**Lähetäjä:** [REDACTED]  
**Vastaanottaja:** [Kirjaamo Lahti](#)  
**Aihe:** Sarvikadun katusuunnitelma -  
mielipide  
**Päivämäärä:** torstai 5. elokuuta 2021 11.24.13  
**Liitteet:** [image.png](#)

Lähettäjä: [REDACTED] <[REDACTED].[REDACTED]@[REDACTED]>  
Lähetetty: lauantai 14. elokuuta 2021 17.21  
Vastaanottaja: Kirjaamo\_Lahti  
Aihe: Sarvikatu Jalkarannan kaupunginosassa muistutus

Muistutus Sarvikadun  
katusuunnitelmasta

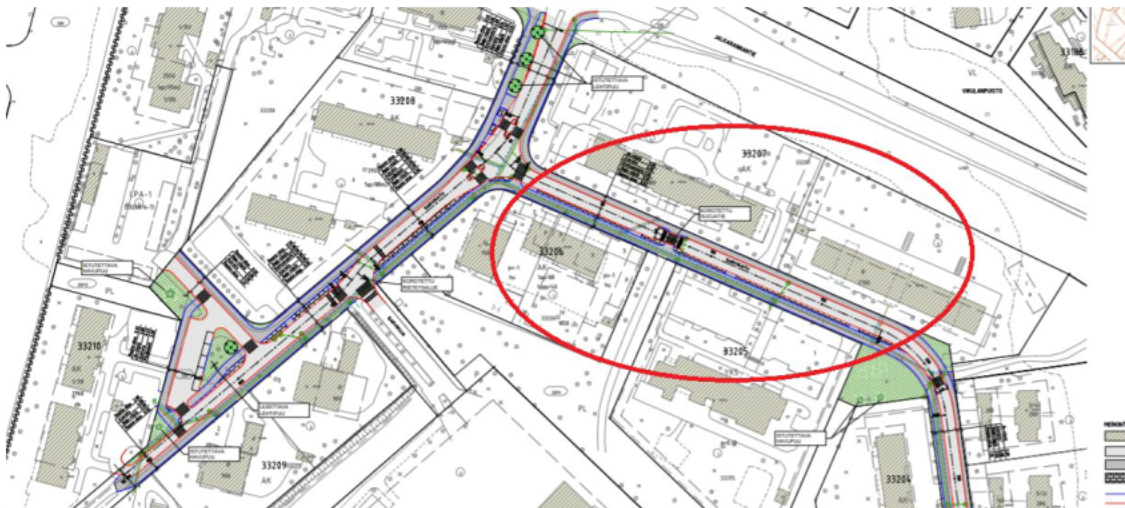
Pyydän huomioimaan jotenkin kuvassa ympyröidyllä alueella tapahtuvan talvipysäköinnin. Nyt pysäköinti on ollut vuoropysäköinti tien molemmin puolin, mutta lumen tulosta ja aurasväleistä johtuen on lumet jääneet tien reunoihin/jalkakäytävälle niin että kävely on ollut ajoittain mahdollista vain ajotietä pitkin. Varsinkin talon 14-16 kohdalla talon puoleisella kävelytiellä. Tien reunassa on usein autoja pysäköitynä niin ettei auraus ole ollut mahdollista.
